Informe Consolidado de Solicitud de Aclaraciones, Rectificaciones y/o Ampliaciones Complementario al Estudio de Impacto Ambiental del Proyecto "Planta Fotovoltaica Hugo Lorenzo"

Nombre del Titular : Inmobiliaria Cañadilla SpA
Nombre del Representante Legal : Pamela Emma Del Pilar Hormazábal Calderón
Dirección : Los Navegantes 1986, Providencia

El presente Informe Consolidado de Solicitud de Aclaraciones, Rectificaciones o Ampliaciones al Estudio de Impacto Ambiental del proyecto "Planta Fotovoltaica Hugo Lorenzo", contiene las observaciones generadas en virtud de la revisión de la Adenda.

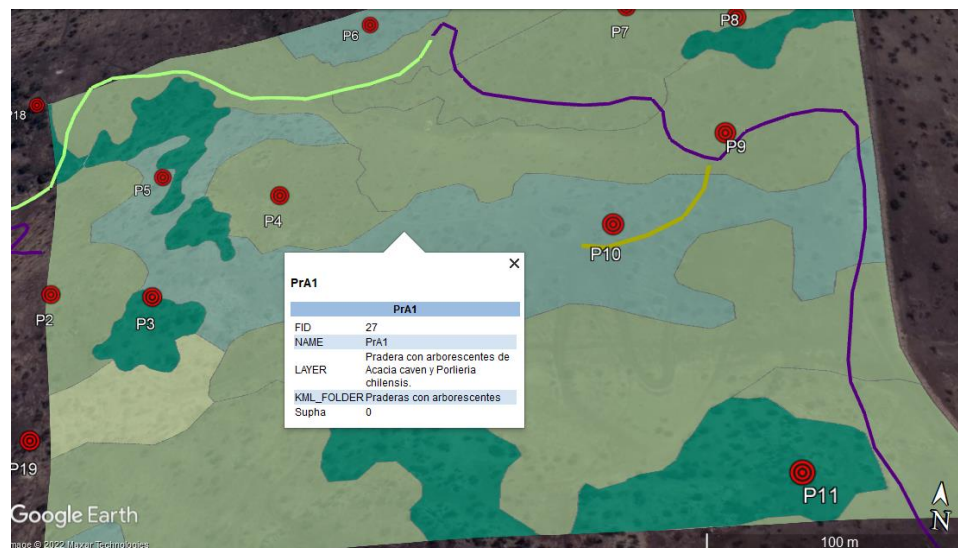
2.3 El titular presenta en el Anexo 15 de la Adenda Complementaria el informe actualizado de patrimonio cultural, donde señala en la página 6 que “*(...) se define un Área de Influencia del Proyecto en la cual se especifican distintos polígonos menores (PF HL A1, PF HL A2 y PF HL A3), los cuales señalan los sectores en donde se realizarán las intervenciones directas del proyecto (figura 2)*”, luego el punto 3 del citado informe, “Registro de Monumentos en el **Área de Influencia** del Proyecto” (énfasis agregado), presenta la tabla sin número donde se identifican tres monumentos históricos (Sector Cerro la Pedregosa, Sector Cerro Pan de Azúcar, Casas de San Ignacio de Quilicura) y una Zona Típica (Pueblo de Las Canteras). Finalmente, en página 16 del citado informe señala que, “*Cabe mencionar que la superficie prospectada es mayor a la superficie considerada para la instalación de los paneles fotovoltaicos. Lo anterior se condice con una readecuación del número de paneles, con objeto de dar respuesta a ADENDA Complementaria, dando como resultado la disminución de la superficie de los polígonos a intervenir*”. Al respecto, no queda claro cuál es el área de influencia definida para la componente Patrimonio Arqueológico, ya que el titular no presenta una única superficie con límites claramente definidos. A mayor abundamiento, el titular no especifica las características de los sitios arqueológicos identificados en el informe actualizado de patrimonio cultural, adjunto en Anexo 15 de la Adenda Complementaria, ni su ubicación en relación a las obras del proyecto (sobre un plano que permita su adecuada visualización). Su extensión real debía ser ratificada con sondeos arqueológicos para ejecutar el buffer de protección.

Adicionalmente, el titular no aclara si la zona de compensación de flora, que corresponde a la zona baja de la ladera, entre el camino de acceso y canal de regadío, se encuentra dentro del área de influencia del proyecto, en cuyo caso, debiese contar con la prospección arqueológica respectiva.

Por lo tanto, se solicita al titular presentar en la próxima Adenda Excepcional el área de influencia del patrimonio arqueológico, con sus límites claramente definidos, de acuerdo la Guía elaborada por el SEA denominada “Guía para la descripción del área de Influencia. Área de influencia en el sistema de evaluación ambiental”.

Fuente: Elaboración Propia a partir de archivos “PF Áreas Intervención v0 11-04-22.kmz” y “Formación Vegetacional (1).kmz”, ambos adjuntos en Adenda Complementaria.

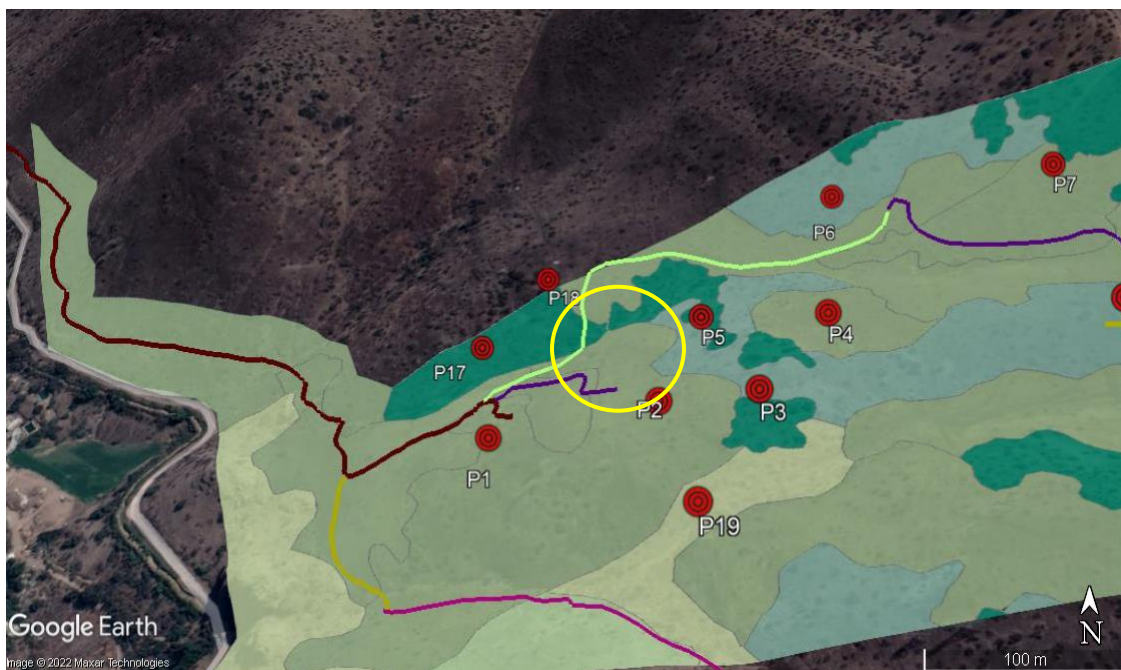
- 3.1 El titular presenta una nueva línea de base para el componente flora y vegetación en el Anexo 7 de la Adenda Complementaria, además, adjunta un informe complementario en el Anexo 8 de la Adenda Complementaria denominado “Levantamiento de información complementaria componente flora y vegetación”, los que están acompañados de bases de datos tanto en formato Excel como KMZ. Al respecto, el titular presenta en “Archivos Excel, Kmz, Antecedentes Flora y Vegetación” de la Adenda Complementaria, un KMZ denominado “Formaciones vegetacionales (1)”, donde se despliegan las formaciones vegetacionales definidas en la nueva línea de base. En el mismo archivo, se adjunta un Excel con la base de datos de cada parcela de inventario forestal, en el cual se describe la parcela n° 10, que presenta una cobertura arbórea de 10,84% con presencia de Guayacán, por lo que de acuerdo a la clasificación de bosque nativo (Ley 20.283), **corresponde a una formación de bosque de preservación (BNP)**. También en el “Archivos Excel, Kmz, Antecedentes Flora y Vegetación” de la Adenda Complementaria se presenta otro KMZ con las parcelas de inventario forestal levantadas. Al desplegar el KMZ de “Formaciones Vegetacionales (1)” y el de “Parcelas de Inventario”, existe una contradicción, ya que la parcela 10 (citada más arriba) se ubicaría según el titular en una formación vegetal denominada “Pradera con arborescentes de *Acacia caven* y *Porlieria chilensis*”, sin embargo, de acuerdo a lo informado en el archivo Excel, presenta una cobertura mayor al 10%, por lo tanto, correspondería a bosque nativo. Se solicita aclarar. En la siguiente figura, se grafica lo descrito precedentemente, es decir, la ubicación de la parcela 10 sobre el polígono descrito por el titular como “Pradera con arborescentes de *Acacia caven* y *Porlieria chilensis*”:

A mayor abundamiento, el titular presenta en el Anexo 1 de la Adenda Complementaria, el KMZ “PF Áreas Intervención v0 11-04-22”, donde se grafican los caminos internos que se ejecutarán dentro del proyecto. Al desplegar esta capa en conjunto con la capa de “Formaciones vegetacionales (01)” (adjunta en “Archivos Excel, Kmz, Antecedentes Flora y Vegetación” de la Adenda Complementaria), se aprecia que el “camino interno 05 (ripio)”, cruza uno de los polígonos de bosque nativo de preservación con presencia de Guayacán (“BN01”). Por lo que se confirma intervención de bosque nativo de preservación. Se solicita aclarar. En la siguiente figura se observa dentro del círculo amarillo, el sector donde el camino proyectado (línea verde) cruza un polígono definido por el titular como bosque nativo de preservación:

Finalmente, se hace presente lo señalado por CONAF en su Of. N° 56/EA/2022 del 04 de mayo de 2022, *“Con la información obtenida de los individuos georreferenciados de Guayacán por la Corporación en el Oficio N° 142-EA/2021 junto a información capturada en actividad de terreno el 26 de abril de 2022, mas la información aportada por el Titular (Figura 2), la Corporación define parches mas grandes de BNP y de mayor continuidad que la presentada por el Titular”*. Por lo tanto, se solicita al titular aclarar los puntos antes señalados y redefinir las áreas de bosque nativo de preservación presentes en el área de influencia del proyecto.
